Oggetto: Affidamento in concessione della progettazione definitiva ed esecutiva della Superstrada a Pedaggio Pedemontana Veneta (SPV), nonché sua realizzazione e gestione. C.U.P. H51B03000050009 C.I.G. 0411155FD2. Protocollo ARPAV n. 0118020 del 28.12.2021.

Segnalazione di valori elevati di PFAS negli scarichi. Richiesta di avvio attività nuovi piezometri.

Oggetto: Progetto Superstrada Pedemontana Veneta Lotto 1 Tratta C Galleria Naturale Malo Segnalazione di valori elevati di PFAS negli scarichi. Proposta ubicazione nuovi piezometri. Riscontro.

Oggetto: Progetto Superstrada Pedemontana Veneta
Lotto 1 Tratta C – Galleria Naturale Malo
Segnalazione di valori elevati di PFAS negli scarichi. Proposta ubicazione nuovi piezometri.
Riscontro.

PLANIMETRIA GALLERIA MALO GN1C002

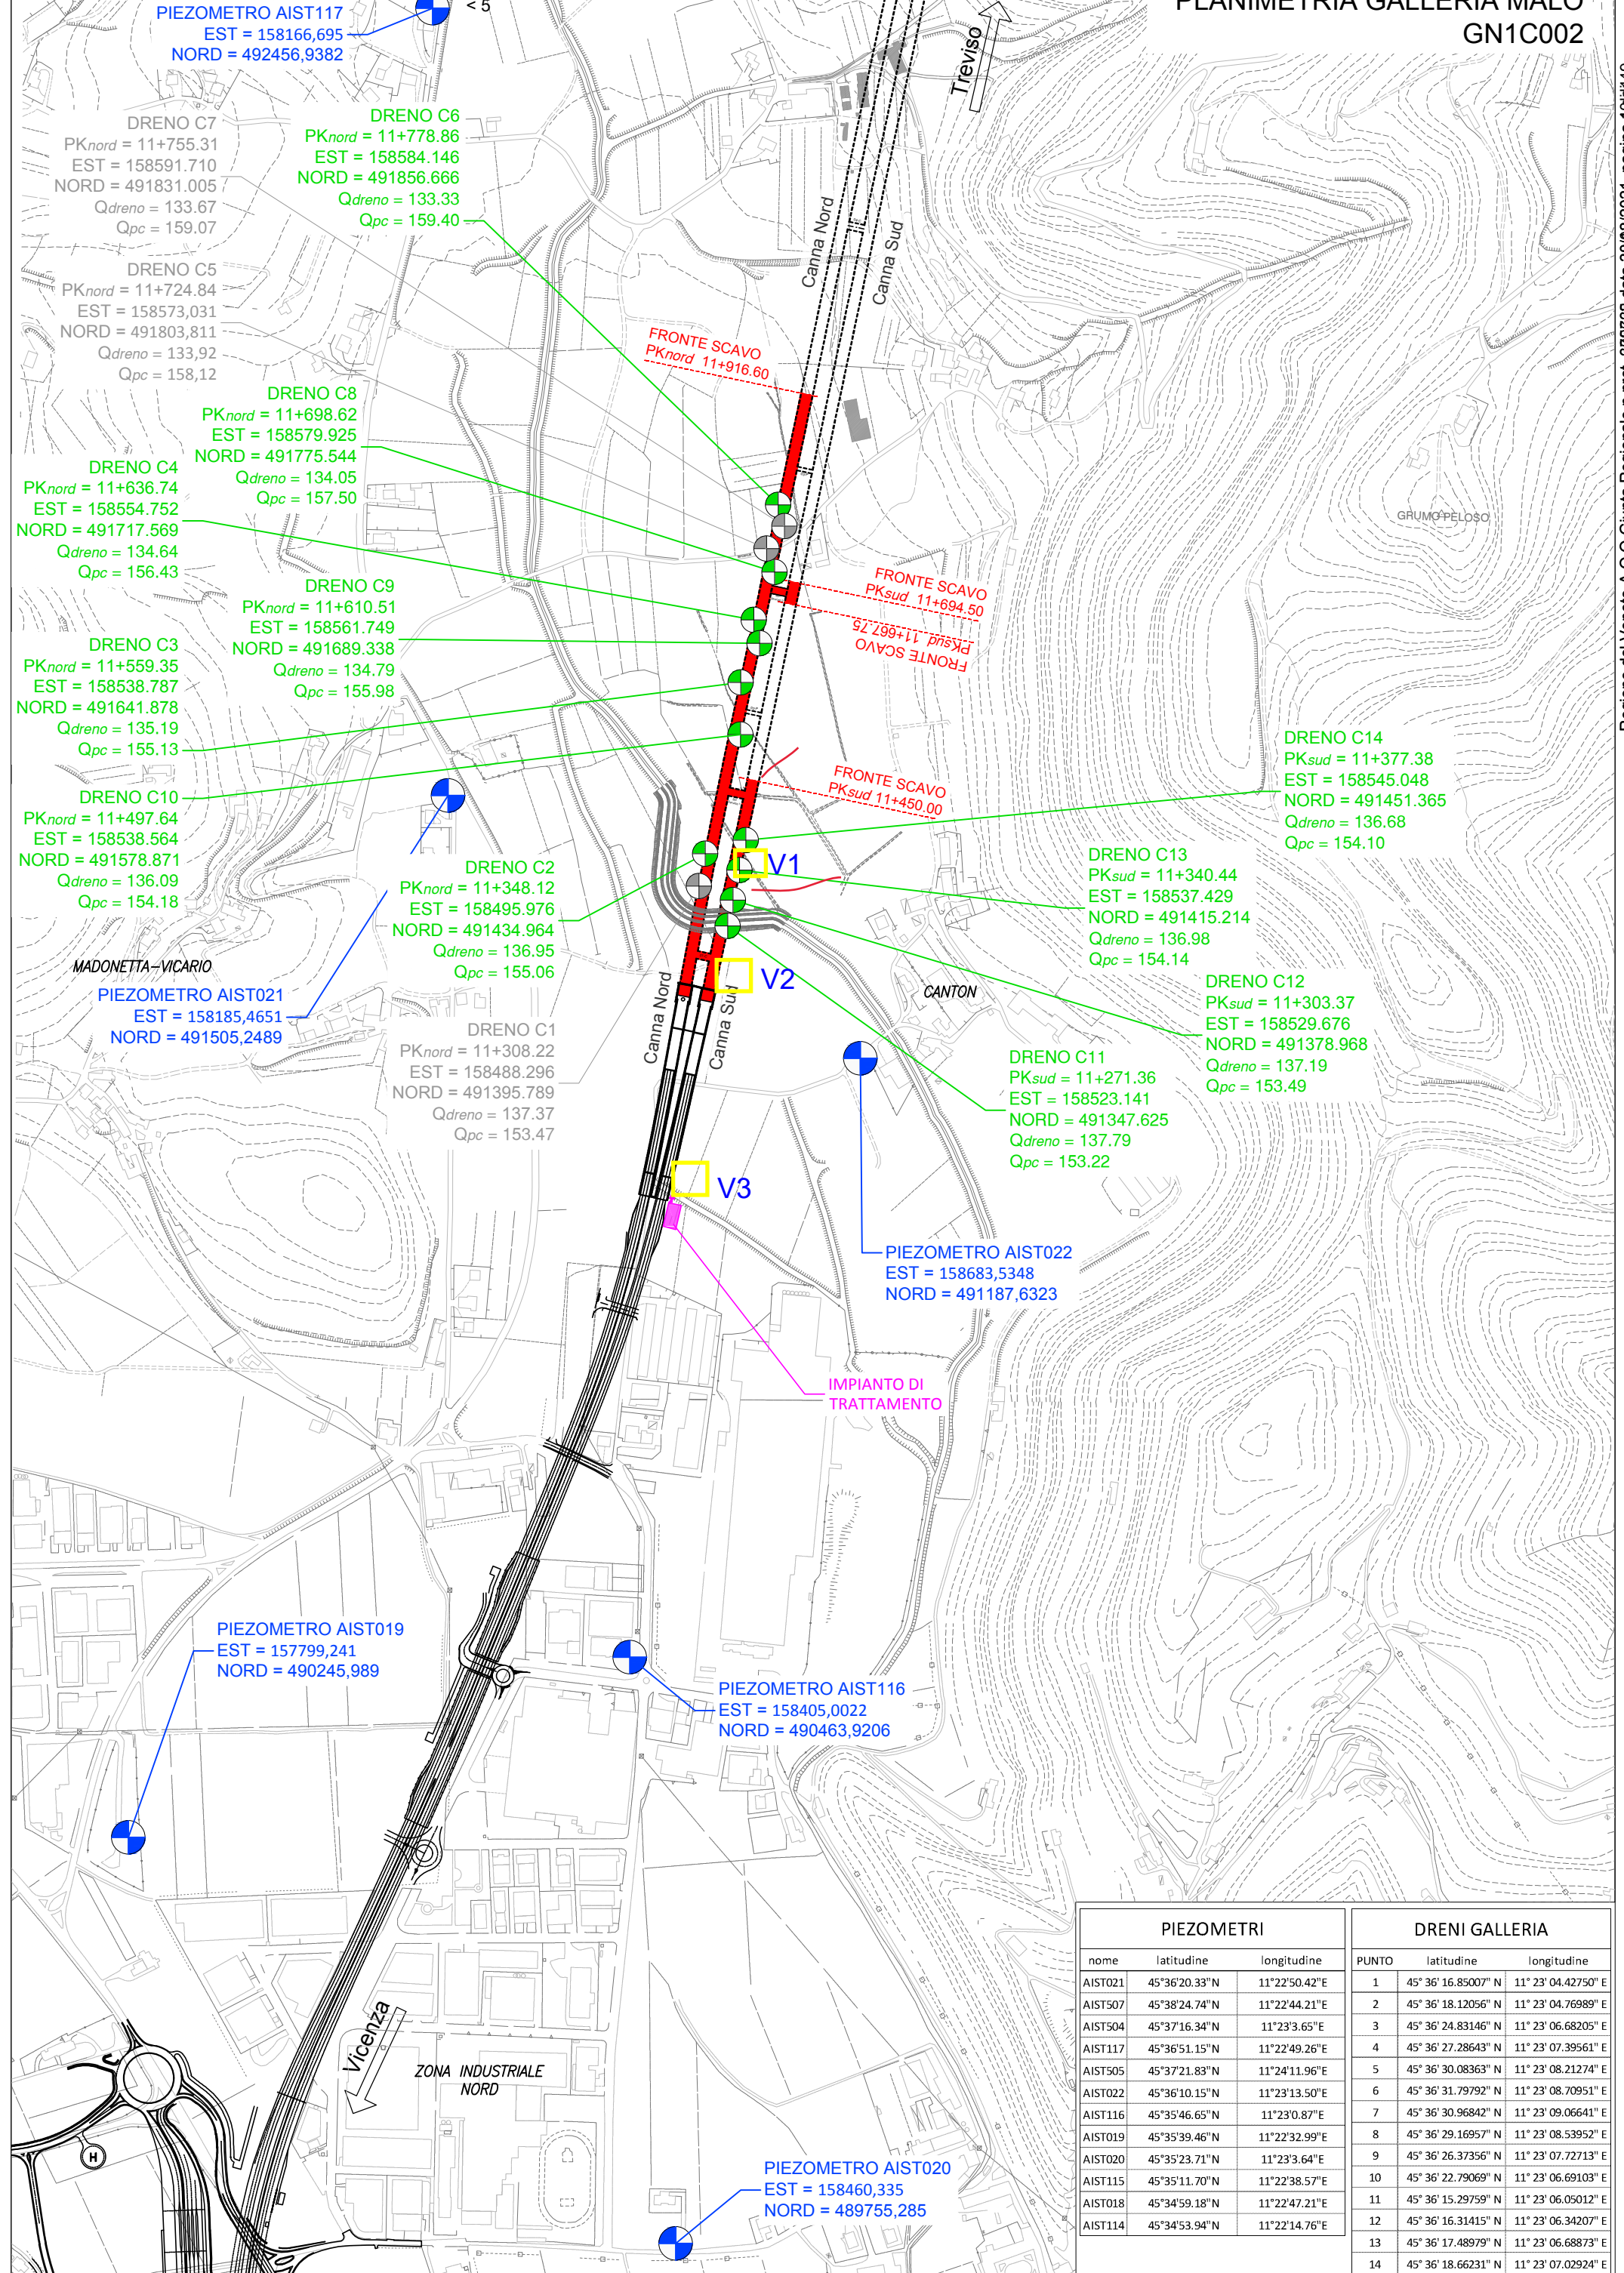
- La posizione dei nuovi punti di monitoraggio 01 e 02, riportati nell'allegato 1 del documento sopraccitato, posti a monte idrogeologico dell'opera sono condivisibili;

- Le posizioni dei 3 nuovi punti di monitoraggio più a sud in prossimità dell'opera (allegato 2 del documento sopraccitato) si ritengono invece non idonee per le finalità del monitoraggio in oggetto; A questo scopo si invia in allegato un elaborato grafico recante le posizioni ritenute ottimali allo stato attuale delle conoscenze su base

cartografica trasmessa da SIS. In particolare i punti dovranno essere posizionati a ridosso della canna sud della galleria - lato a valle - in corrispondenza delle tre aree evidenziate in giallo e identificate con le sigle V1, V2 e V3.

Valutato l'assetto stratigrafico locale ricavato dalla documentazione trasmessa, si ritiene inoltre opportuno che tutti i punti di monitoraggio debbano essere realizzati attraverso piezometri cluster, ovvero attraverso la terebrazione di coppie di piezometri a tubo aperto spinti a diverse profondità al fine di intercettare i singoli orizzonti acquiferi presenti (superficiali e profondi). In linea generale la profondità del piezometro superficiale dovrà attestarsi a -15 m dal piano campagna mentre quello profondo a -25 m dal piano campagna in relazione agli orizzonti acquiferi incontrati. Il tratto fenestrato dovrà essere realizzato conseguentemente. L'esatta profondità del piezometro superficiale dovrà essere calibrata in avanzamento in relazione agli orizzonti acquiferi trovati.
